CENTRO
RICAMBI
S.R.L.

CIRCOLARE TECNICA

MOTO GUZZI

SERIE V35 - V50 - V65

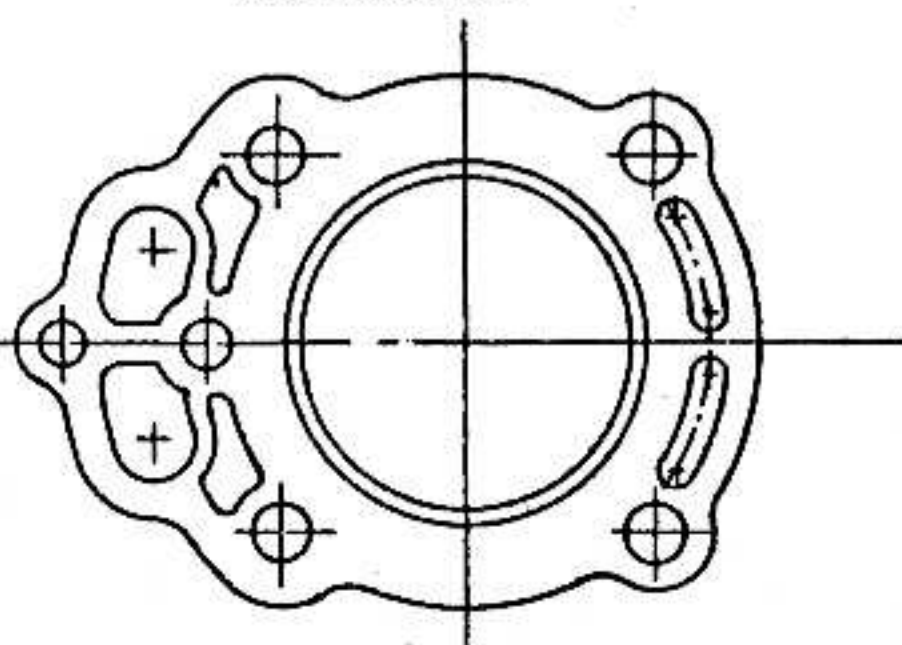
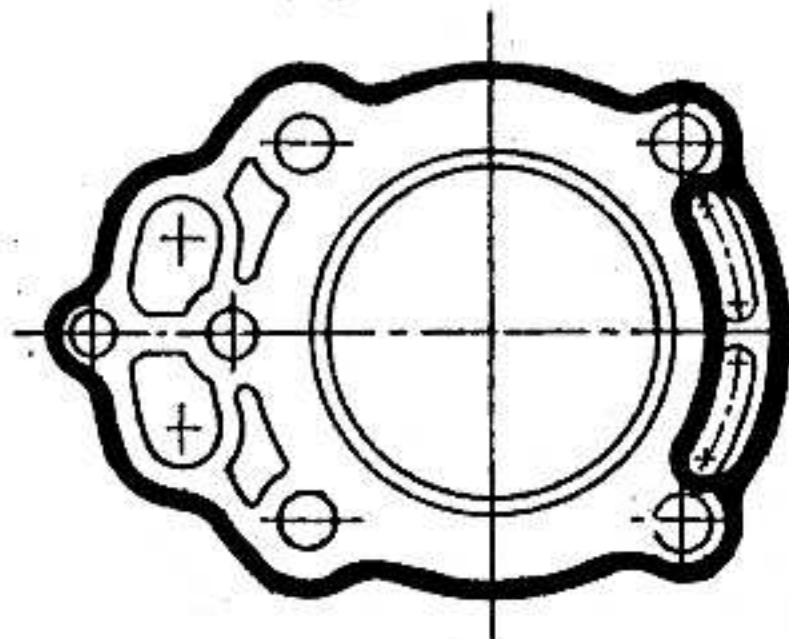
Sui motori della serie in oggetto è previsto in produzione un nuovo tipo di guarnizione tra testa e cilindro.

Tale guarnizione presenta un riporto in materiale speciale che elimina la possibilità di eventuali trafilamenti di lubrificante.

A new kind of gasket between cylinder and cylinder head has been foreseen in production for the engines of the series under reference.

The outer border of such gasket is coated with special material which eliminates possible oil leaking.

19 02 20 22 Guarnizione/Gasket

19 02 20 82 Guarnizione/Gasket

19 02 20 62 Guarnizione/Gasket

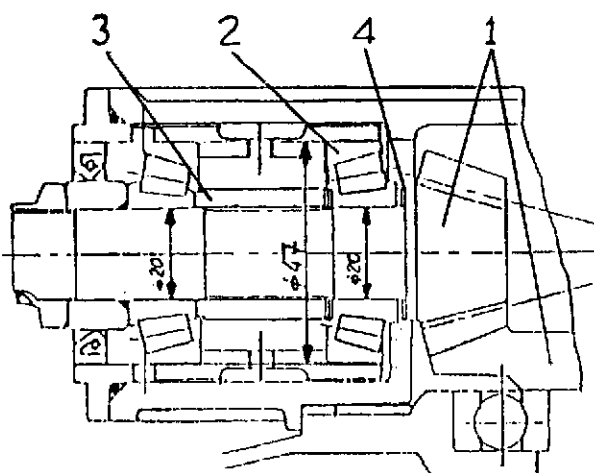
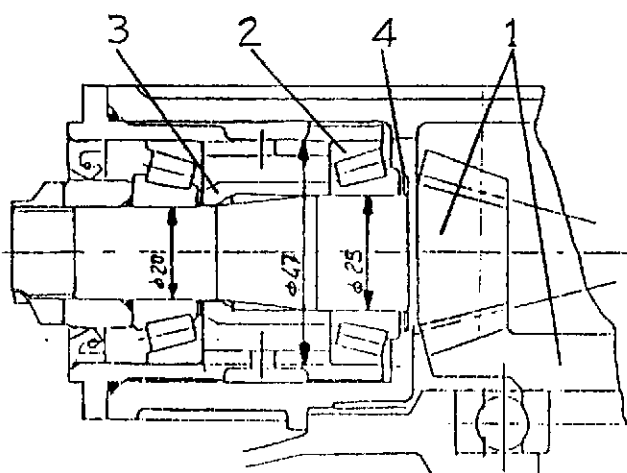
Pregiamo prendere nota che è stata introdotta in produzione la sotto-notata modifica sulla scatola di trasmissione dei modelli in oggetto.

Please take note that the following modification regarding the rear transmission of the above mentioned models has been introduced in production.

N.B. I singoli componenti premodifica-
ca non sono intercambiabili con i
corrispondenti modificati.

La coppia conica premodifica (cod.
19 35 46 20) non verrà più fornita
a ricambi; in sostituzione potrà es-
sere montata la nuova coppia conica
(cod. 19 35 46 21) con relativo cu-
scinetto (cod. 92 24 92 23), distan-
ziale (cod. 19 35 51 21) ed i nuovi
rasamenti.

SCATOLA TRASMISSIONE POSTERIORE

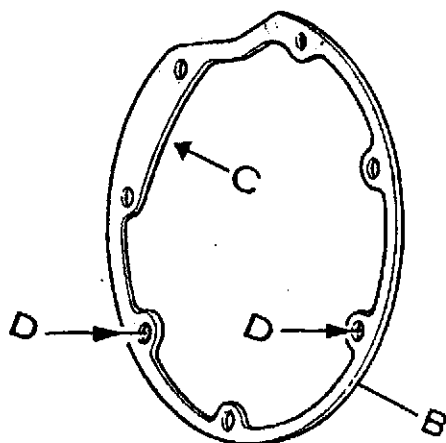
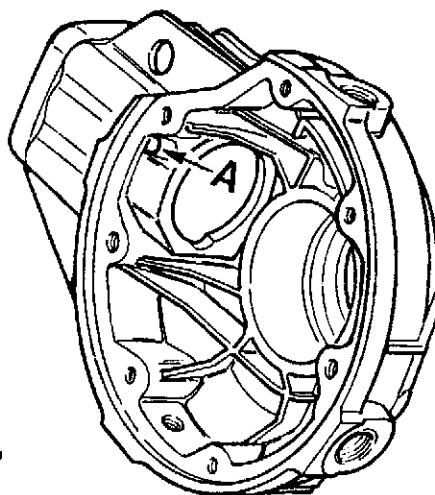
E' prevista in produzione una scatola di trasmissione che, rispetto alla precedente, presenta nervature di rinforzo particolarmente evidenti sulla parte anteriore superiore.

Su tale scatola è previsto anche un foro "A" per migliorare la lubrificazione dei cuscinetti sul pignone.

Per meglio convogliare il lubrificante nel suddetto foro, lo spessore di regolazione "B" è stato ruotato affinché la zona "C" si venga a trovare nella posizione indicata a disegno.

Per tale operazione è necessario allargare opportunamente i fori indicati dalle frecce "D".

La guarnizione di tenuta tra lo spessore di regolazione "B" e la scatola di trasmissione, dovrà essere posizionata come in precedenza (per chiudere lateralmente la camera dello sfiato).

It has been put in production a transmission housing which differs from the previous one for the stiffening ribs specially on the front upper part.

On the transmission housing it is located an hole "A" to improve the lubrication of the driving pinion bearings.

To improve the oil convey trough the above mentioned hole, the spacer "B" has been turned, so that the "C" area is situated in the position which is shown in the drawing.

To carry out this operation it is necessary to widen the holes shown from the arrows "D", in a suitable manner.

The gasket between the spacer "B" and transmission housing would be placed as before, in order to seal sidewise the breather chamber.

VALVOLA REGOLAZIONE PRESSIONE
OLIO COD. 31.15.82.50
OIL PRESSURE VALVE

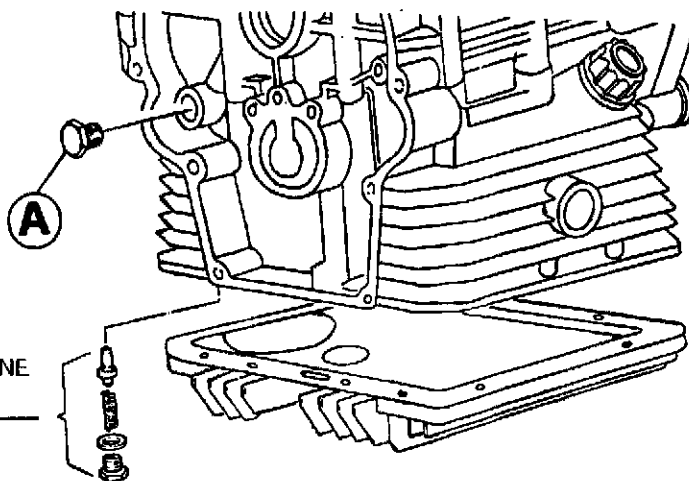
Sulla serie in oggetto è stato previsto il montaggio di una nuova valvola di regolazione pressione olio, inserita nella parte inferiore del basamento, anziché in prossimità della pompa dell'olio, come indicato in figura.

On the above mentioned models is foreseen the assembling of a new oil pressure relief valve, inserted in the lower side of the crankcase, rather than near the oil pump, as shown on the drawing.

Il codice di ordinazione dei basamenti rimane invariato; pertanto a fronte della fornitura a ricambi di tale particolare, è necessario verificare la presenza del tappo 'A' (cod. 31.01.60.50) nel caso di basamento con valvola di regolazione nuovo tipo; nel caso di fornitura a ricambi di basamento premodifica,

So, should you receive as spare part a crankcase with new oil pressure relief valve, you have to check if the plug 'A' (code 31.01.60.50) is fitted; should you receive a pre-modification crankcase, you have to set the relief valve in the original po

SPALLAMENTI ALBERO MOTORE

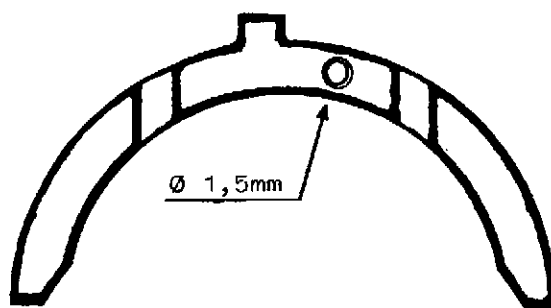
Sugli spallamenti per albero motore, cod.
27.06.64.60 è stato praticato un foro di
Ø 1,5mm come indicato in figura.

Il lubrificante in pressione affluisce a
tale foro tramite apposito condotto prati-
cato sul basamento.

It has been made a hole Ø 1,5 mm on
the crankshaft half-collar code num-
ber 27.06.64.60 as shown on the
drawing.

The lubricant under pressure comes
to this hole through a special duct
made on the crankcase.

ALBERO MOTORE

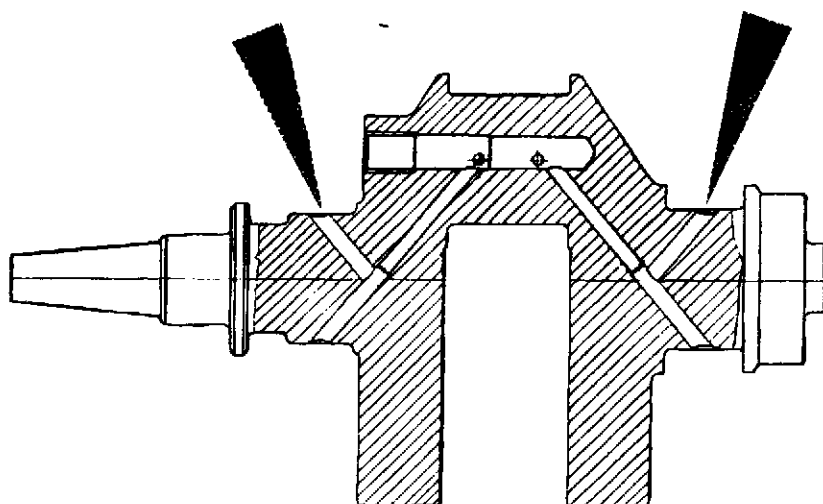
Per migliorare la lubrificazione dei semi cuscinetti di banco, è stata praticata una doppia foratura sull'albero motore.

It has been made a double hole on the crankshaft pins to improve the lubrication of the half-bearings.

AMMORTIZZATORE DI STERZO

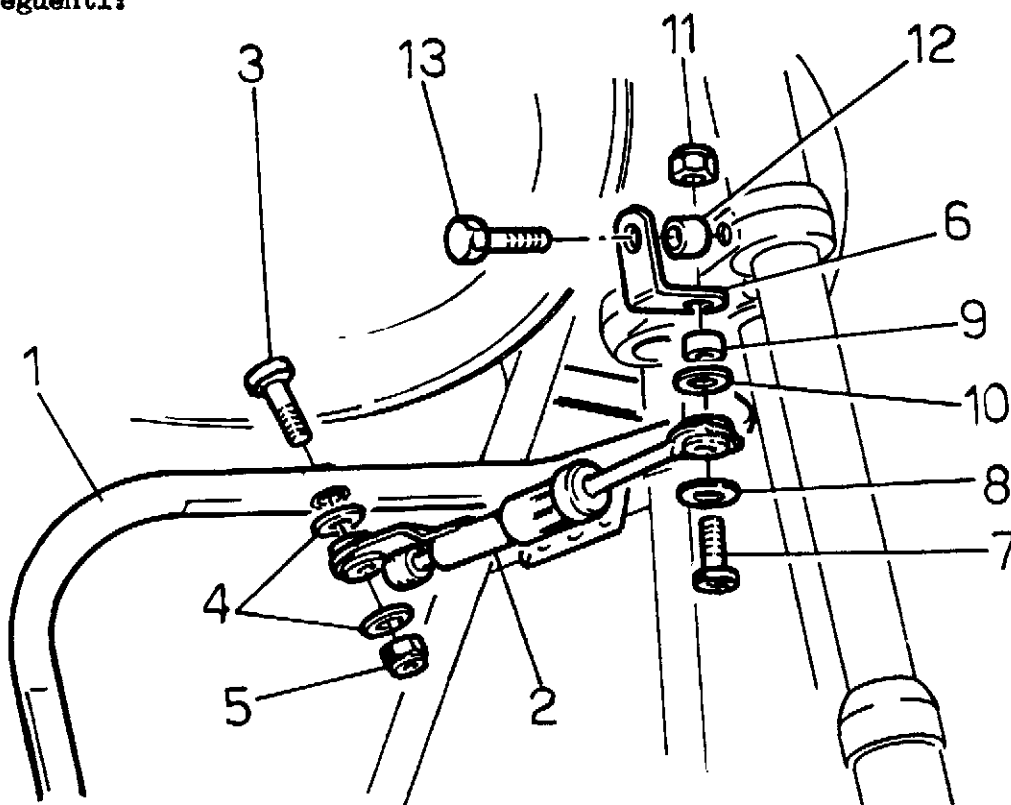
Sul modello V65 C è stato previsto in Produzione il montaggio dell'ammortizzatore di sterzo.

On V65 C model a steering damper has been foreseen in Production.
The items interested are the following:

In caso di montaggio di parabrezza e borse laterali sui modelli V35 C e V50 C, è consigliabile attuare la medesima modifica.

In case of windscreen and lateral bags fitting on V35 C and V50 C, it is advisable to carry out the same modification.

Ingranaggio 4^a velocità A.S.

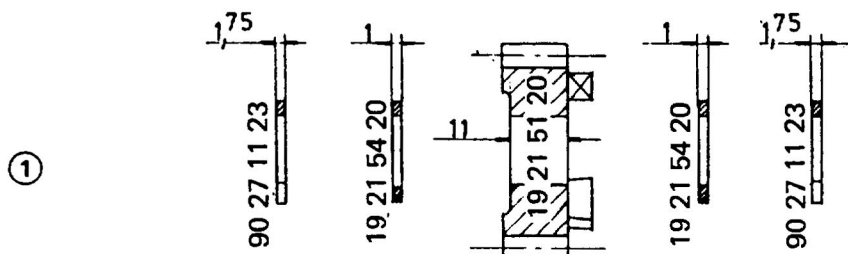
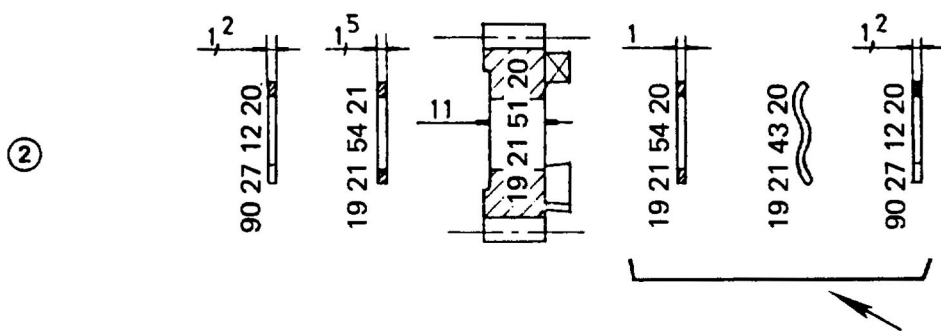
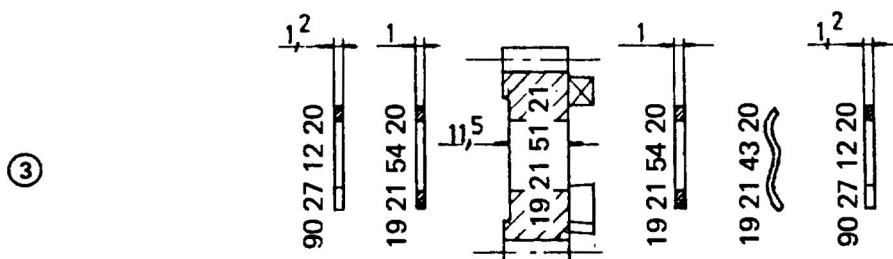
1^a versione: conforme al catalogo;
montaggio valido per una limitata serie iniziale

2^a versione: valida sino al cambio
V 35 - V 50 Polizia N. 8467
V 50 III N. 4935
V 50 Monza N. 3015

3^a versione: valida dal cambio
V 35 - V 50 Polizia N. 8468
V 50 III N. 4936
V 50 Monza N. 3016

LIVELLO OLIO SCATOLA TRASMISSIONE POSTERIORE

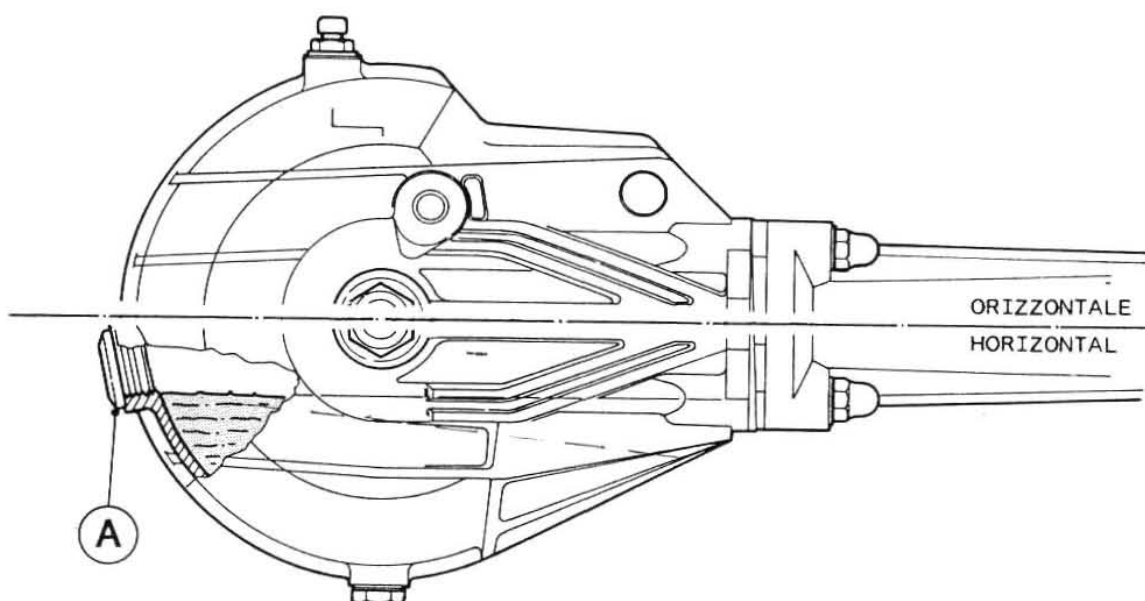
Per un corretto controllo del livello olio, è necessario che la scatola di trasmissione ed il forcellone oscillante siano in posizione perfettamente orizzontale, come indicato a disegno.

Per facilitare tale operazione, consigliamo di inserire sotto al cavalletto centrale un adeguato spessore, oppure posizionare la ruota posteriore su una zona rialzata del pavimento, o staccare inferiormente gli ammortizzatori posteriori.

In tali condizioni il livello del lubrificante dovrà sfiorare il bordo inferiore del foro "A".

FRIZIONE

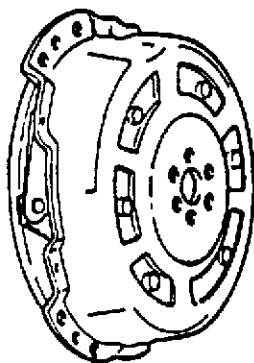
Il particolare pre-modifica è identificato da un bollo verde, il particolare cod.19.08.01.62 da un bollo bianco; variano per il carico della molla a diaframma (pre-modifica kg.150 ± 10, modificato kg.170 ± 5-10).

The part 19.08.01.61 is identified by a green point, the part 19.08.01.62 by a white point; they change for the spring load (pre-mod. 150 kg ± 10, modified 170kg ± 5-10).

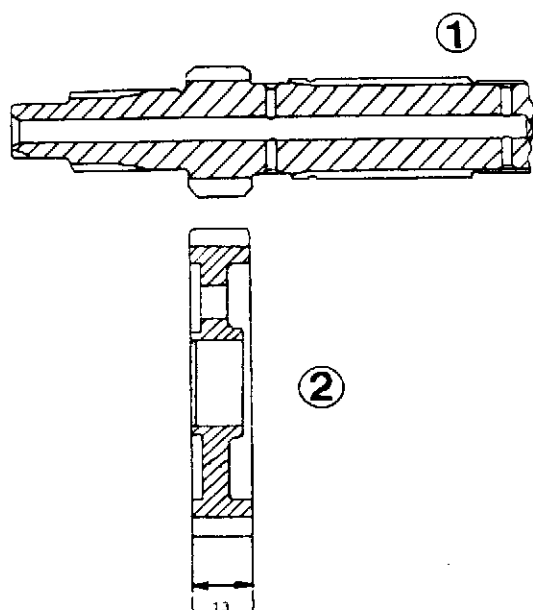
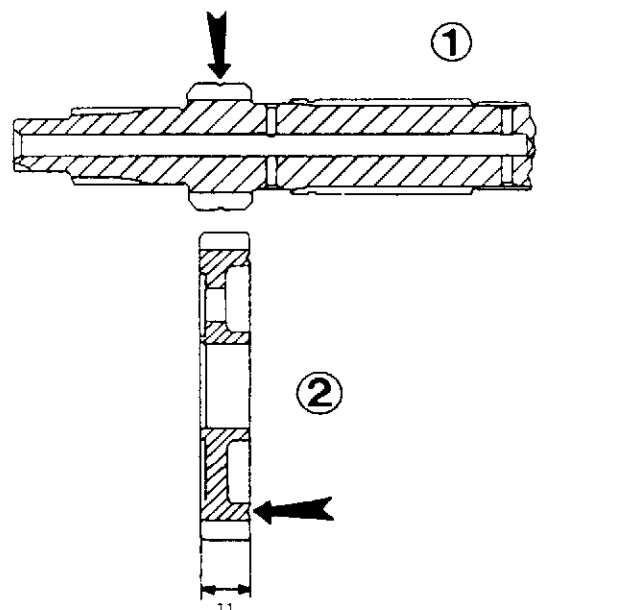
Per migliorare l'affidabilità della coppia di ingranaggi della 5a velocità è stata introdotta in produzione la sottoindicata modifica relativa agli ingranaggi della 1a e 5a velocità.

I particolari interessati alla modifica sono identificabili dalle differenze indicate a disegno:

La suddetta modifica è in produzione dal cambio N° CK 2200 e verrà introdotta, quanto prima, anche sui cambi della serie V 65.

I particolari premodifica non sono intercambiabili singolarmente con i particolari modificati, con la sola eccezione del nuovo albero primario cod. 23 21 05 70 che può sostituire a tutti gli effetti il cod. 19210561 e non viceversa.
